平成29年度 関東農政局管内国営事業総合技術支援業務

合 同 委 員 会

平成29年度 関東農政局管内国営事業総合技術支援
合同委員会

平成 29 年度 関東農政局管内国営事業総合技術支援業務
那珂川沿岸地区 現地調査委員会・合同委員会での助言・検討概要

3-1-2. 仮設進入路の対応

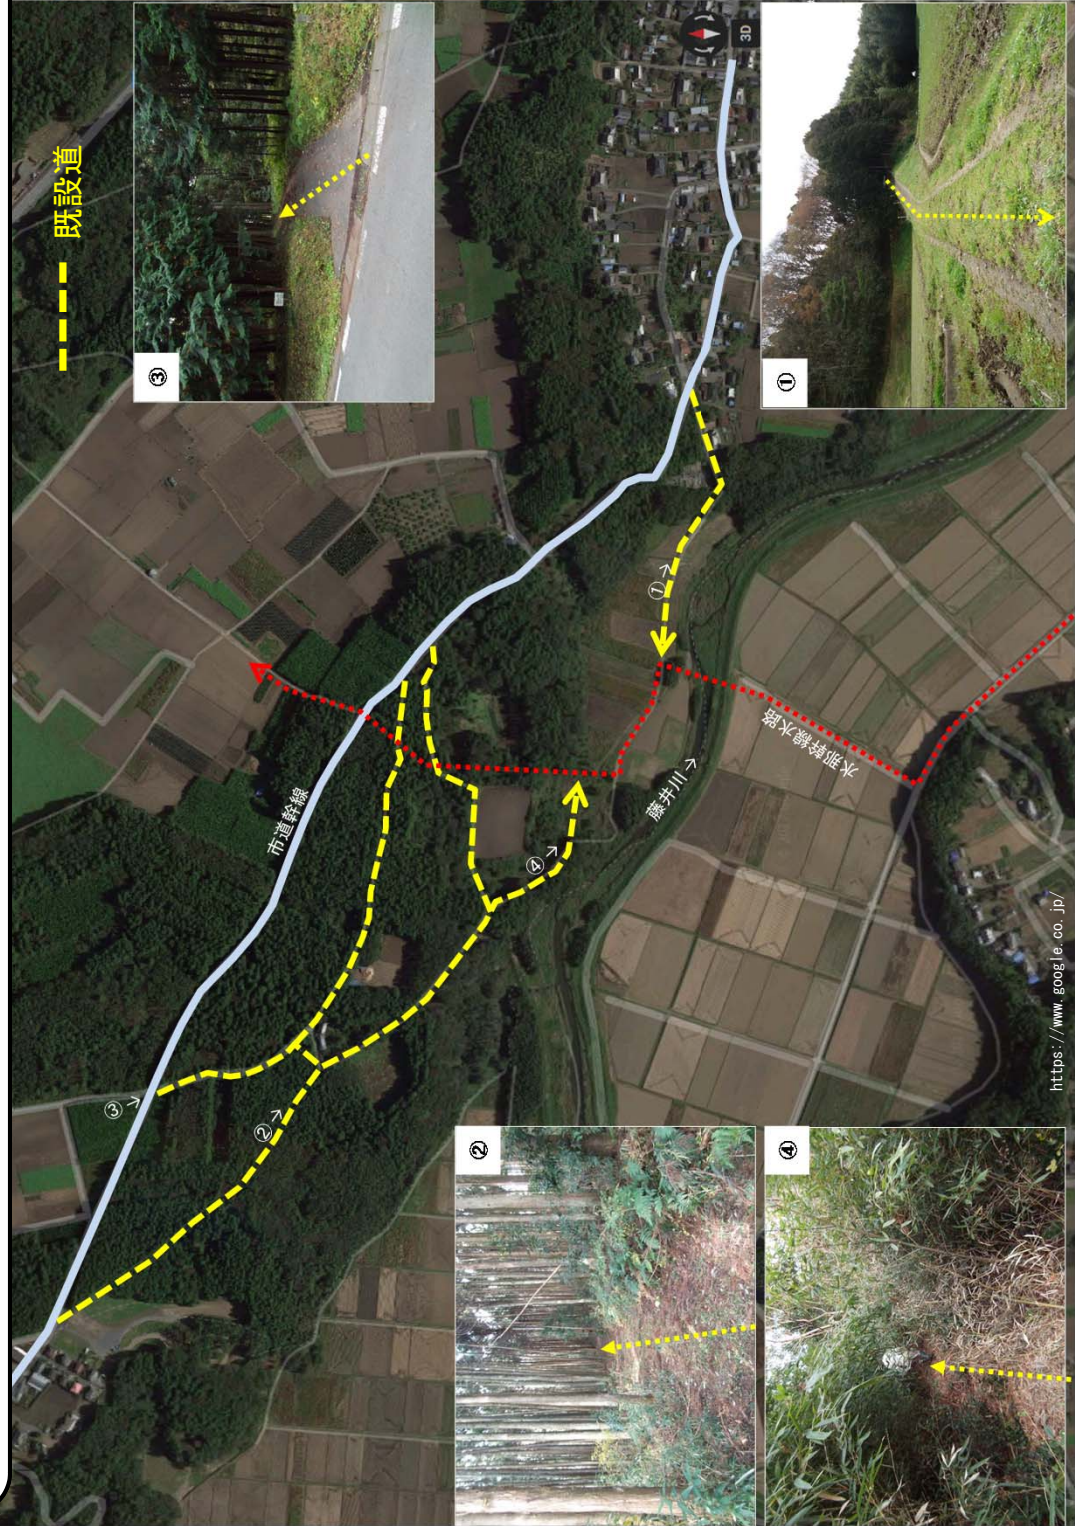
青山委員長： P10 において、既設道路拡幅による案を検討されていますが、図示の 4 通り検討されているのですか。

青山委員長： 4 本のルート全てが必要というわけではないのですか。

事業所： 既設の道路がある場所を黄線で示しています。現在、地権者と交渉をしており、どのルートが通れるかは交渉結果を踏まえて検討中です。

事業所： 通れるルートを 1 本採択します。

(3) 統計処理結果と地質想定図の整理

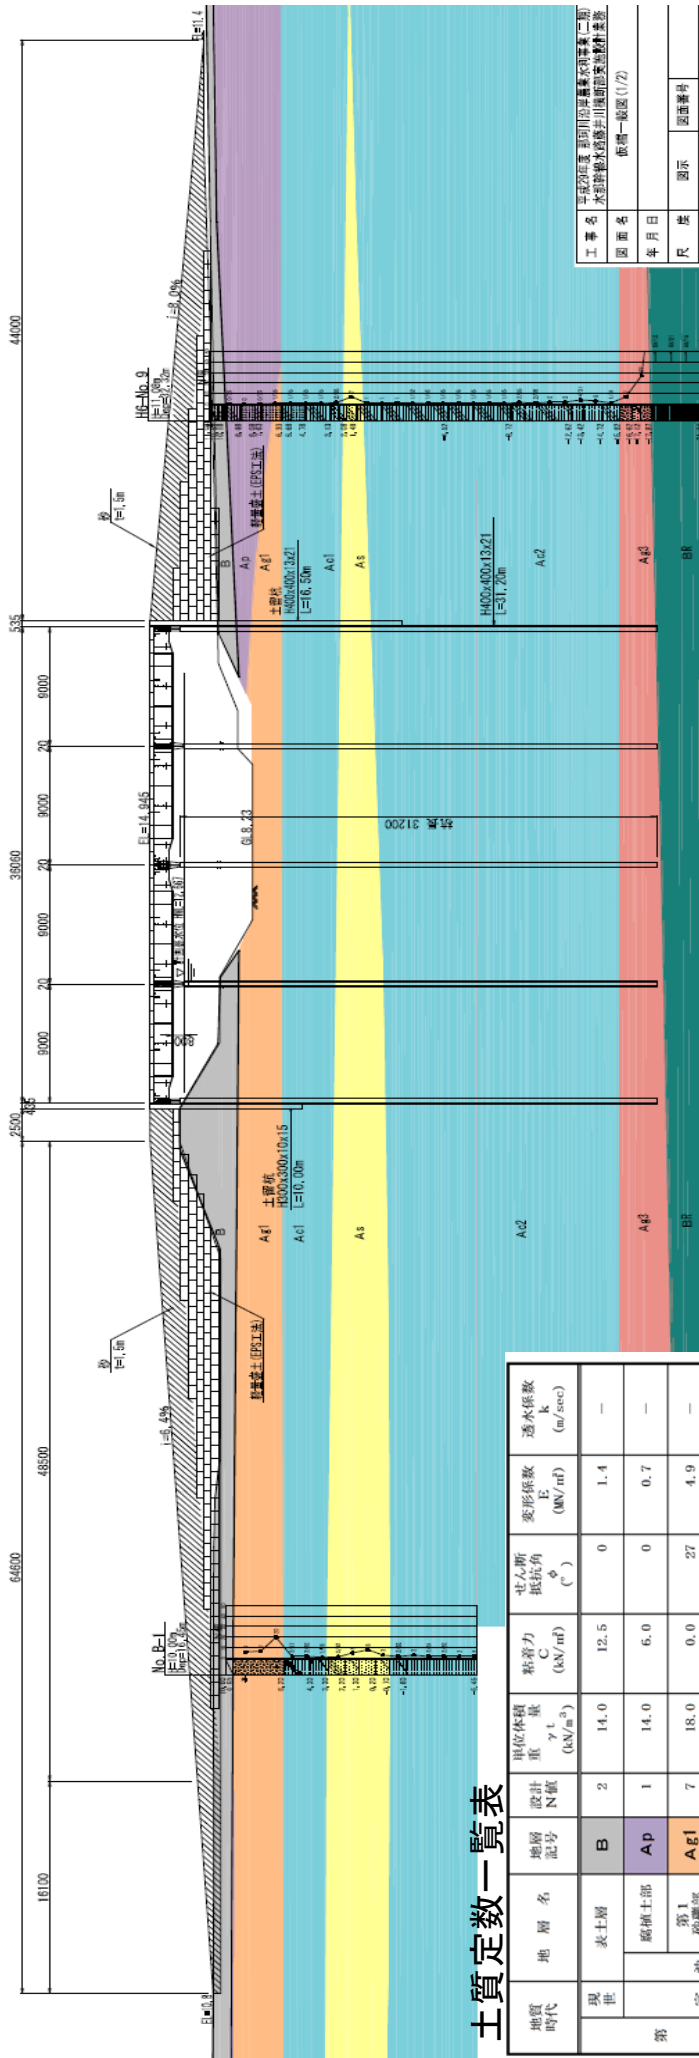
佐藤（靖）委員： P12 において、追加データで非常に分かり易くなっています。せん断抵抗角 ϕ のプロットが何点かマイナスの位置に示されているのは何故ですか。

事業所： グラフの目盛が 10 からの表記になっており、0 から 10 の間にプロットされているのでマイナスではありません。

4-5. 仮橋すり付部の検討

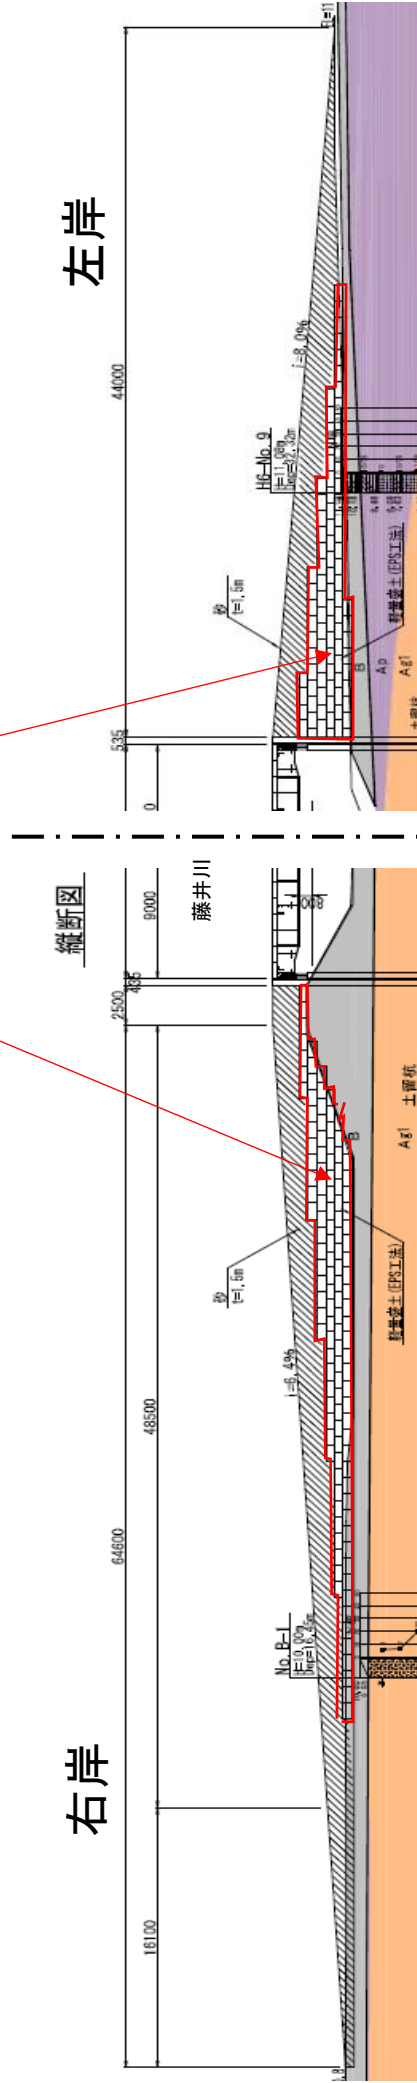
入江委員： 仮設栈橋の検討において、当初に比べて部材も小さくなり、クレーンも 100 t まで小さくなりいい検討結果だと思います。それでも 100 t のクレーンを使用するので、栈橋すりつけ部の E P S の強度については、クレーン走行時等の荷重を考慮して照査することが必要だと思います。

E P S の覆土の材料については、設計条件として明確に仕様書に記載した方がいい。現地発生土では対応できないので購入土になると思います。

佐藤（靖）委員： P14 にすりつけ部をE P S工法で検討されていますが、外側の被覆は何か計画されていますか。

佐藤（靖）委員： 何もしていない場合、長期間の紫外線で劣化する恐れがあります。使用期間を踏まえてメーカーに確認をした方がいいと思います。

事業所： 検討に加えます。

事業所： そこは何も考えていなかったのも何か必要と思います。
